**RIESAME CON VALENZA DI RINNOVO DELL'AUTORIZZAZIONE  
INTEGRATA AMBIENTALE D.D n.157 del 20-04-2016, aggiornata con  
D.D. n. 124 del 08-11-2016 (ex art. 29-octies del D.Lgs. 152 / 06)**

**IMPIANTO DI DI RECUPERO E SMALTIMENTO DI RIFIUTI  
CENTRO DI AUTODEMOLIZIONE**

**Elaborato  
Riscontro  
1**

**RISCONTRO A RICHIESTE/CHIARIMENTI DI ARPA PUGLIA**

## UNITA' DI ASPIRAZIONE ED ABBATTIMENTO POLVERI

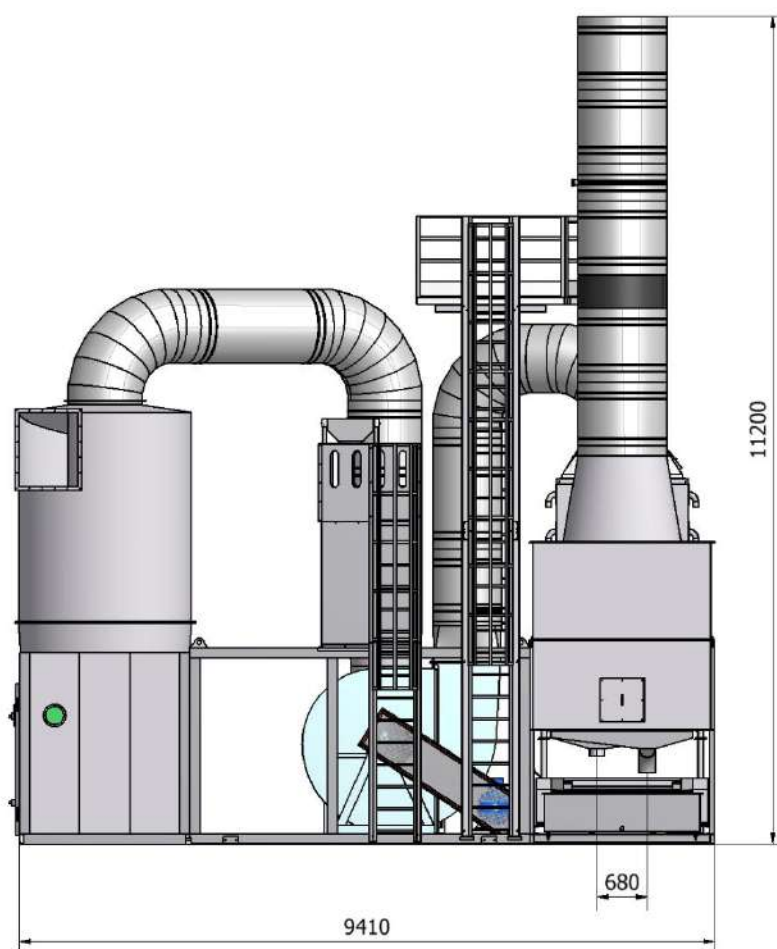
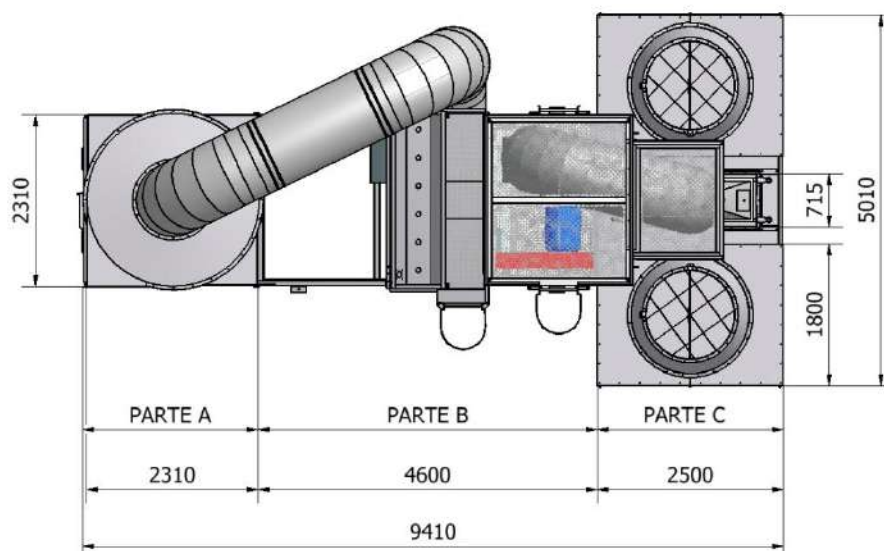
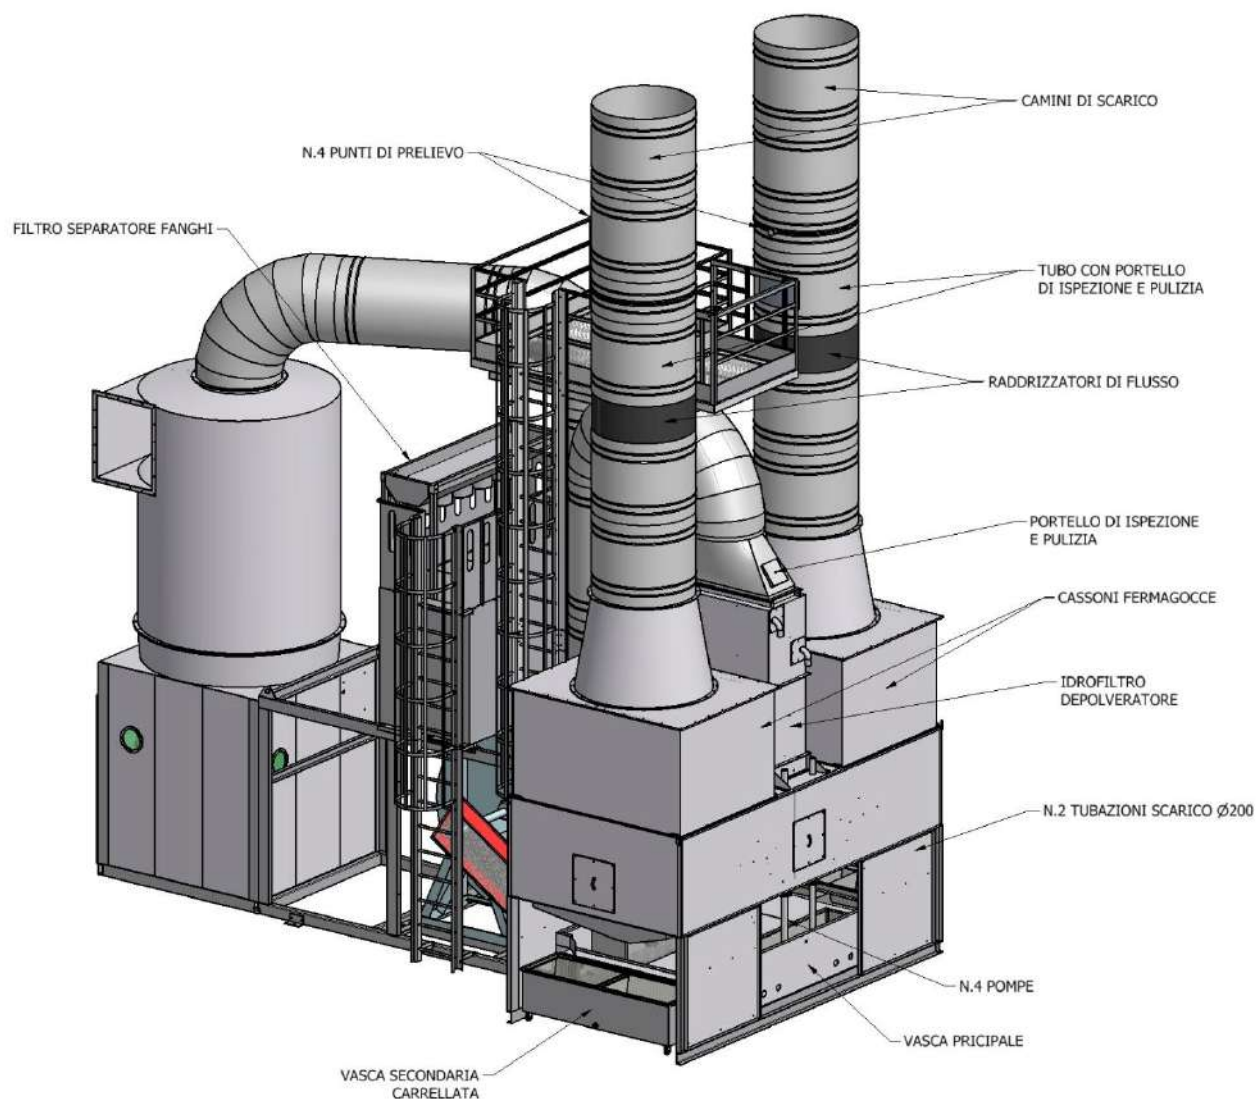
Inoltre nella colonna "Modalità di prevenzione" della citata tabella del PMC il Gestore cita dei controlli che saranno eseguiti al "Preabbattitore polveri" e al "Depolveratore (Scrubber)". Alla luce di quanto sopra riportato, si chiede al Gestore di descrivere in maniera dettagliata i sistemi di abbattimento installati a servizio dei punti di emissione convogliata in atmosfera aventi sigle E1 ed E2

La tabella è stata corretta riportando una eguale frequenza semestrale per entrambi i punti E1 ed E2. Relativamente alla descrizione dei sistemi di abbattimento si rimanda allo specifico documento redatto dal costruttore (ALLEGATO 2).
